PROYECTO NUM. 12

Informe de William Dunkel.

Proyecto de Instituto Laboral. Arquitectos, F. Echenique y L. Calvo. Planta baja y perspectiva de la entrada.

Planta de conjunto y fachadas.

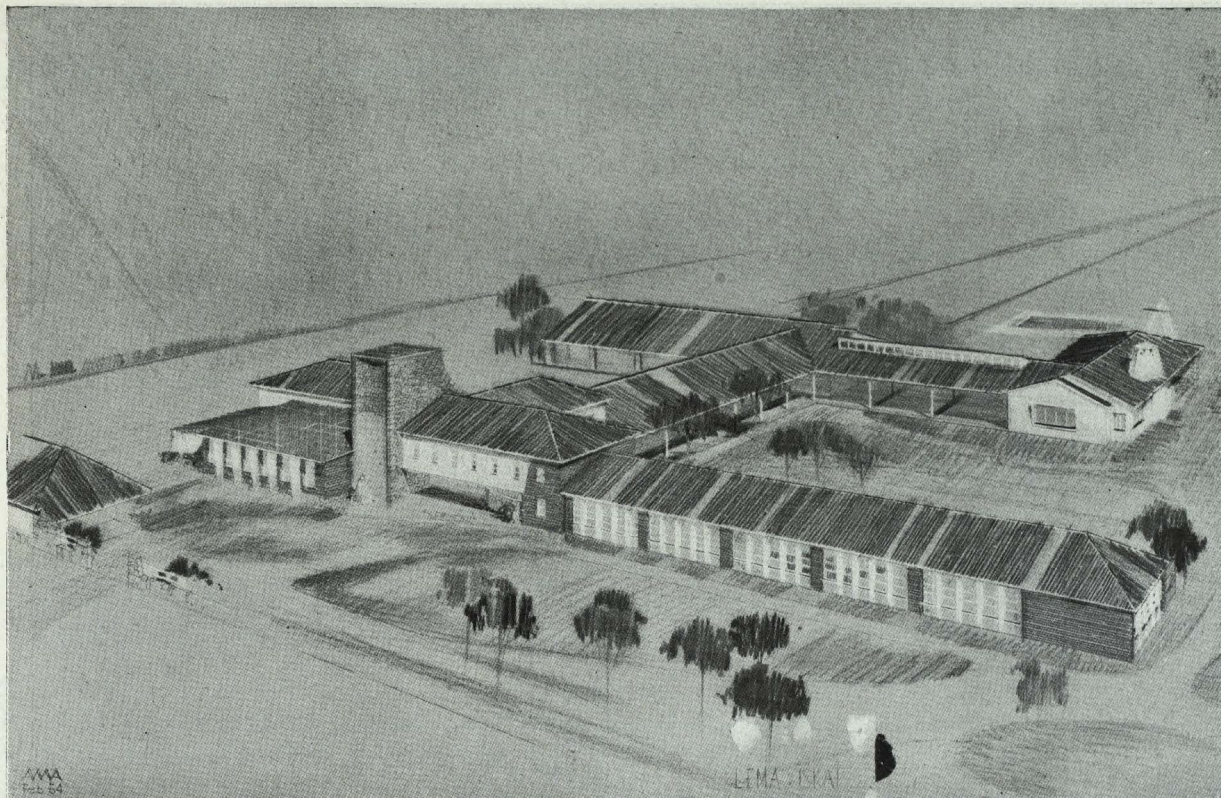
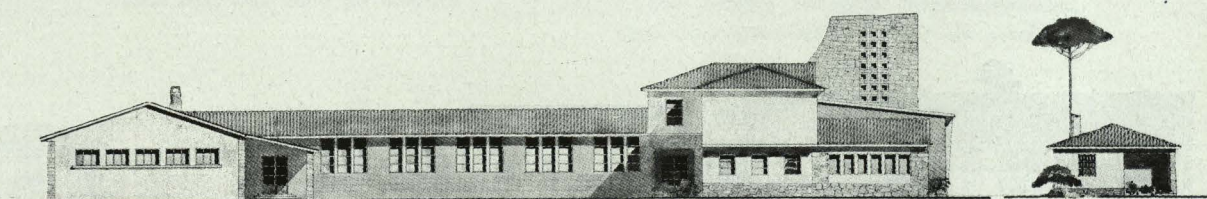
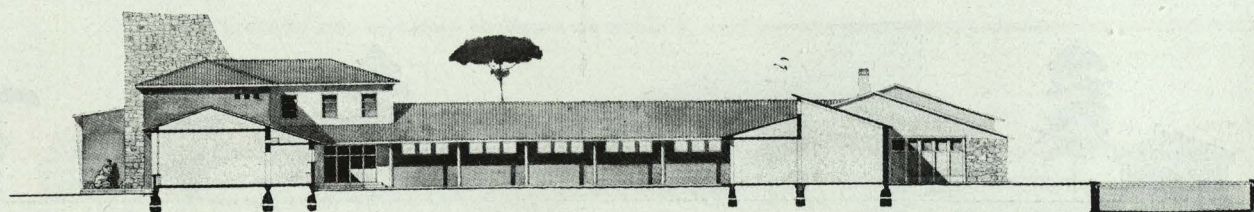
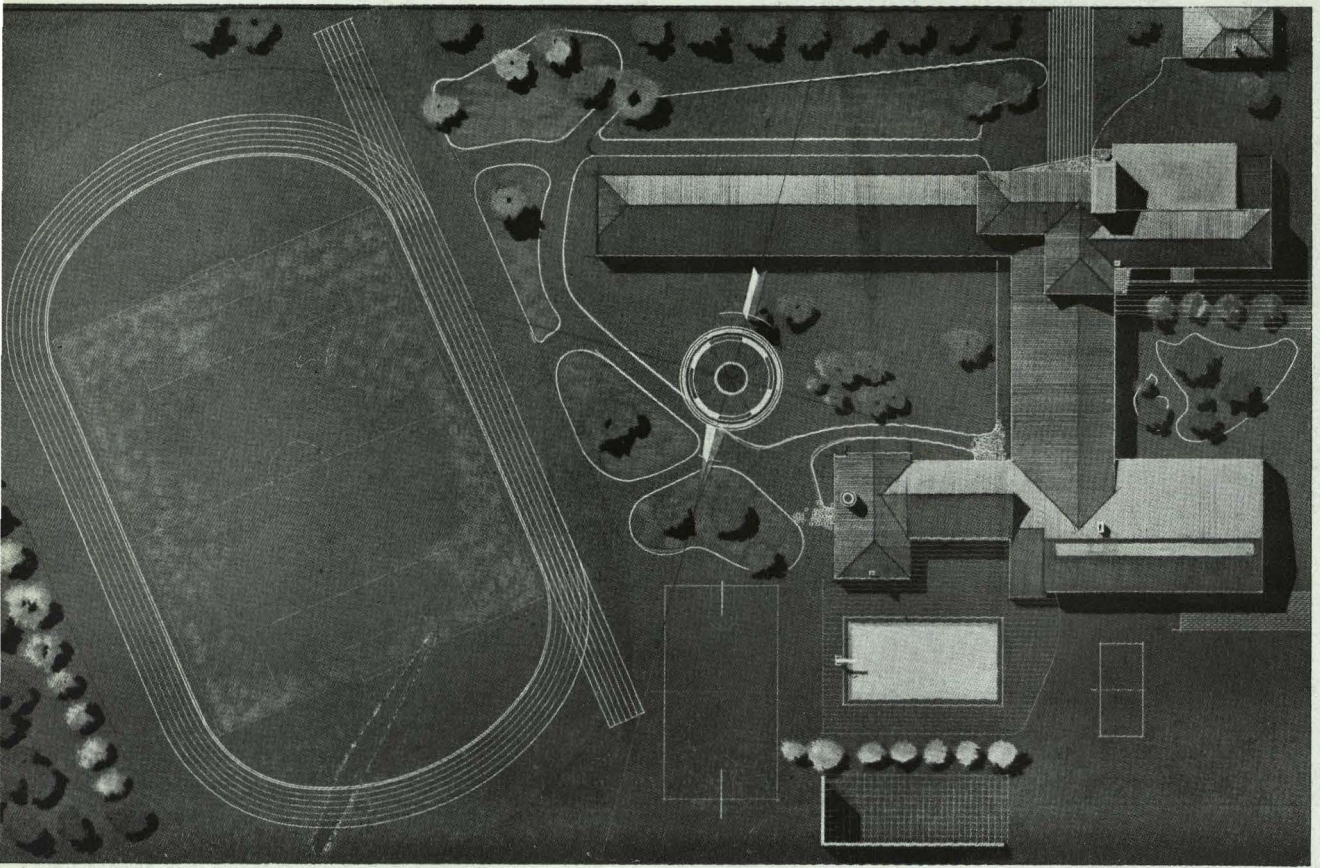
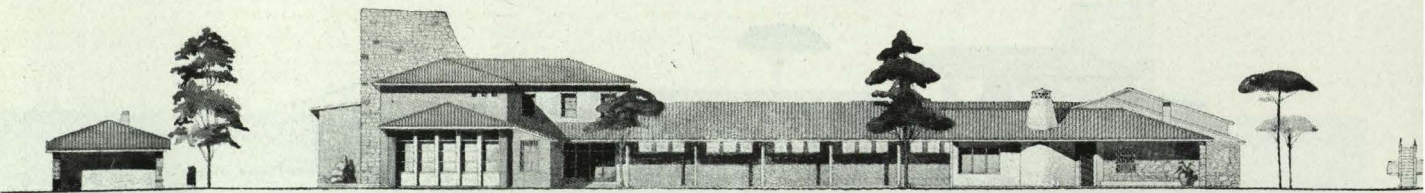
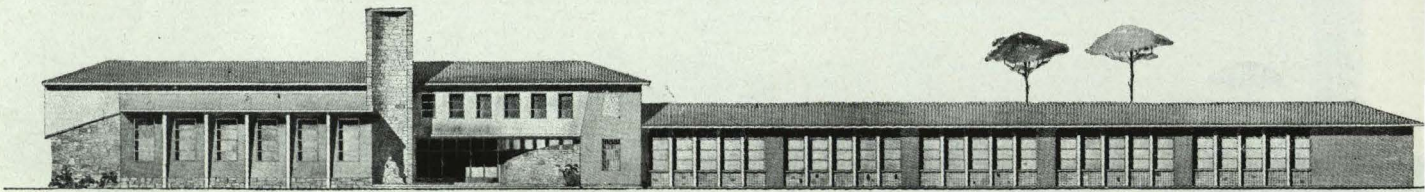
El proyecto está dispuesto en forma de doble T, con entrada principal por el Sur.

La accesibilidad de las diferentes unidades de edificio está bien resuelta.

El patio de los talleres es ampliable.

La zona de silencio ha sido respetada.

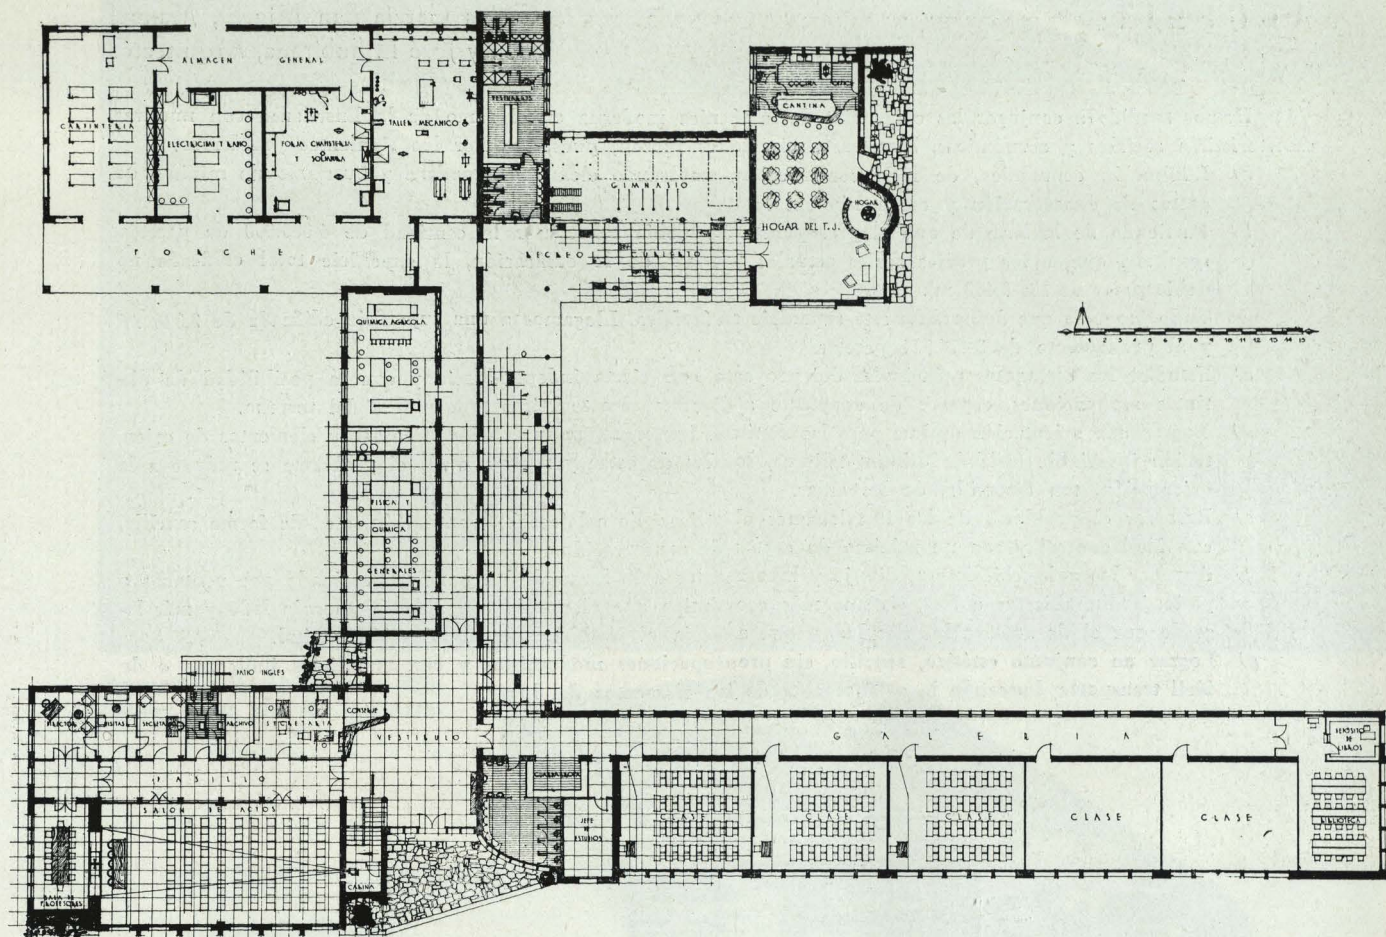
La expresión arquitectónica es la adecuada para esta clase de edificios.

La biblioteca es demasiado pequeña y escondida y no tiene acceso directo.

No están bien resueltos los problemas de la ventilación y de la iluminación de las clases.

Los talleres no están bien iluminados, por tener ventanas que dan a un porche.
